耐火プラグネオテープ[®] IRG-T 仕様変更

耐火プラグネオテープ IRG-Tを仕様変更いたします。一部製品のコード、型番が変更になります。

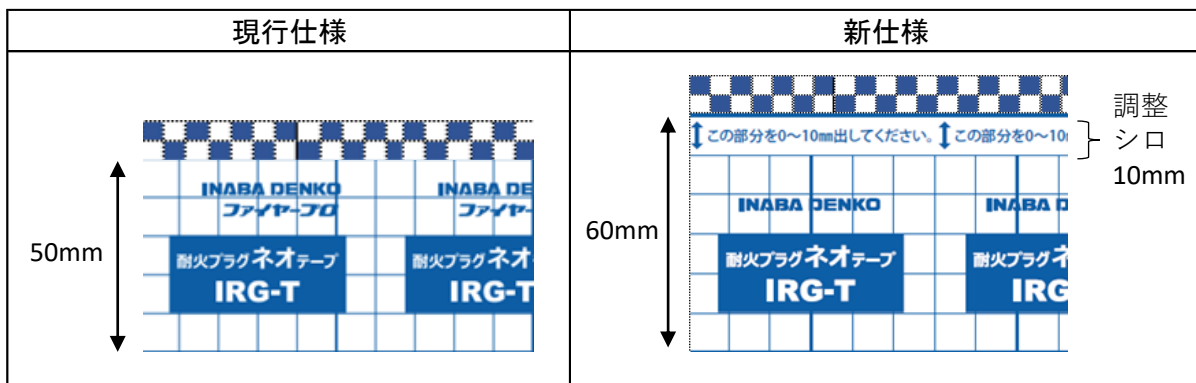
- 製品の耐火材を50mmから60mmに延長します。これにより区画面からの施工位置を10mmの幅の範囲で調整できます（IRG-T/37T/55T）。

- IRG-28T/48Tの製品長さを5mm延長します。これにより適用配管外径が拡大します。
- 型番をそれぞれIRG-37T/55Tに変更します。

現行仕様		
型番	長さ (mm)	適用配管外径
IRG-28T	135	φ 28.0以下
IRG-48T	190	φ 48.0以下

新仕様		
型番	長さ (mm)	適用配管外径
IRG-37T	140	φ 36.5以下
IRG-55T	195	φ 54.5以下
